SERVICE INSTRUCTION

EINFÜHRUNG EINER NEUEN KIPPHEBELBUCHSE FÜR ROTAX[®] MOTOR TYPE 912/914 (SERIE)

SI-912-009

SI-914-010

Bild 1

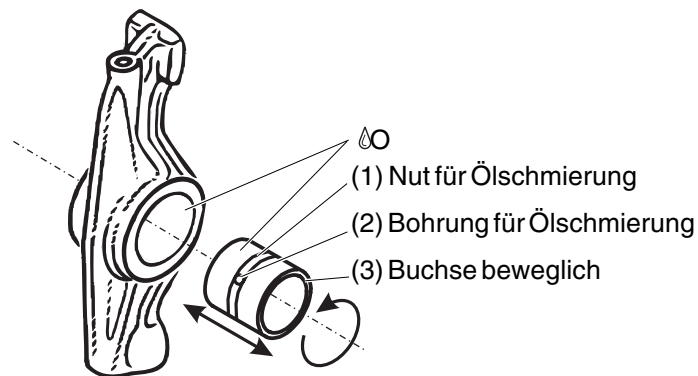
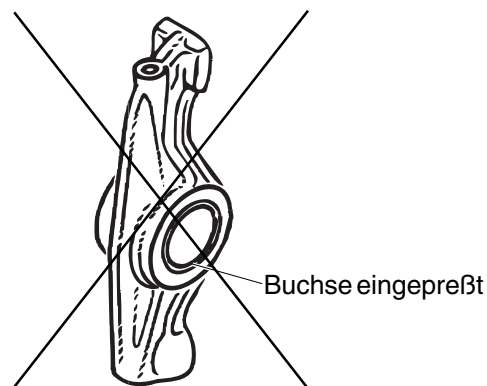
Aufgrund unserer Verpflichtung zur Produktbeobachtung und ständiger Weiterentwicklung wurde bei der Kipphebellagerung anstelle der Sinterbronzebuchse eine Kunststoffbuchse eingeführt.

Bei den neuen Kipphebel-Kunststoffbuchsen (3) ist zu beachten, dass die Buchse als Schiebeseite ausgeführt ist. Diese ist auch nach dem Einbau gegenüber der Kipphebelbohrung verdrehbar. Daher ist die Kunststoffbuchse mit einer außen umlaufenden Nut (1) versehen, um die Ölversorgung zu ermöglichen.

Die symmetrisch ausgeführte Buchse kann lageunabhängig eingebaut werden. Verschleißgrenzen und Neumaße siehe Kap. 2.2).

■ **ACHTUNG:** Beim Einbau des Kipphebels ist darauf zu achten, dass die Buchse (3) mit dem Kipphebel gemeinsam verbaut wird. Weiters ist gemäß Kap. 2.2) darauf zu achten, dass die korrekte Kipphebelbuchse für den jeweiligen Motortyp / Motorserialnummer verwendet wird. Siehe Kap. 2) zur Erkennung und Unterscheidung weist die Kipphebelbuchse TNr. 933 397 zwei gegenüberliegende Bohrungen (2) auf.

Die Kunststoffbuchse ist vor dem Einbau entsprechend einzuölen.
